**ПОЛОЖИТЕЛЬНОЕ ЗАКЛЮЧЕНИЕ
НЕГОСУДАРСТВЕННОЙ ЭКСПЕРТИЗЫ**

№ 77 – 1 – 2 – 0002 – 15

Объект капитального строительства
6-ти этажный трехсекционный жилой дом»,
расположенный по адресу: Калужская область,
Боровский район, деревня Кривское

Проектная документация без сметы

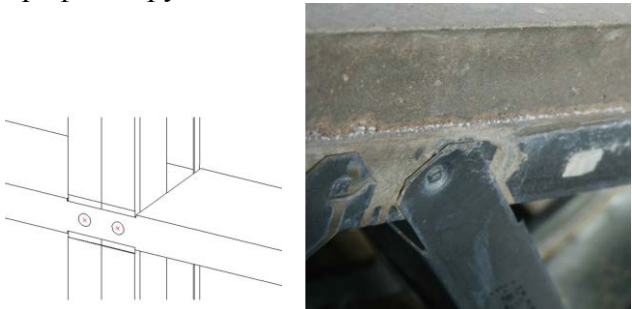
3.	При начальной высотности здания – 6 надземных этажей расчётная схема представлена только для трех этажей (первый, второй и третий). Вышележащие этажи учтены в виде погонных нагрузок. Данный подход не позволяет провести анализ горизонтальных перемещений здания в уровне 6-го этажа.	<i>Замечание принято.</i> Представлена обновленная расчетная модель из трех блоков и 6-ти этажей, которая полностью отражает расчетную схему реального здания.	Замечание снято

4.	Здание имеет три блок-секция не разделенных деформационными швами. Расчетная схема представлена только одной блок-секцией (1/3 от общей длины здания), что не позволяет провести анализ деформаций всего здания.	<i>Замечание принято.</i> Представлена обновленная расчетная модель из трех блоков и 6-ти этажей, которая полностью отражает расчетную схему реального здания.	Замечание снято

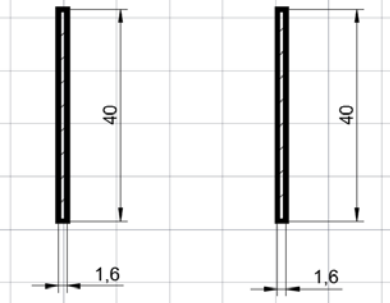
18.	На рис. 1.9. Отчета [1] показан пример решения узла сопряжения с охватом одного профиля другим. 	Замечание принято. Снижение жесткости примыкаемых элементов, за счет подрезки стенки и отгибов профиля, учтено введением в расчетную модель специальных конечных элементов – связей конечной жесткости (элемент тип 51). Отредактированная расчетная модель представлена для рассмотрения экспертам.	Замечание снято

20.	Рекомендуется выполнить расчетный анализ возможности потери местной устойчивости	Замечание принято. Максимальное усилие сжатия, действующее в элементе (раскос	Замечание снято

№ п/п	Замечания	Ответы на замечания	Отметка об устранении замечаний
	приопорных сечений, ослабленных подрезкой стенки профиля (см. рис.1).	надпроемной фермы), закрепленном способом по рис.1, составляет 1430 кгс. Длина приопорного участка, ослабленного подрезкой стенки и отгибов профиля, составляет l = 3см. Рассматриваемое сечение приопорного участка (две полки профиля):  Минимальный радиус инерции одной ветви (одной полки профиля): $i = \sqrt{J/A} = \sqrt{\frac{b \cdot h^3 / 12}{b \cdot h}} = \sqrt{\frac{4 \cdot 0.16^3 / 12}{4 \cdot 0.16}} = \sqrt{0.00137 / 0.64} = 0.046 \text{ см}$ Гибкость $\lambda = l/i = 3/0,046 = 65,2 \Rightarrow$ отсюда $\varphi = 0,726$ (согласно табл. 72 СНиП II-23-81*). Проверку на устойчивость ослабленного приопорного участка выполним по формуле: $\frac{N}{\varphi \cdot A} = R_y \cdot \gamma_c$ $\frac{1430}{0,726 \times 0,64} = 3077,65 \times 0,95$ $2923,8 \leq 3182,5$
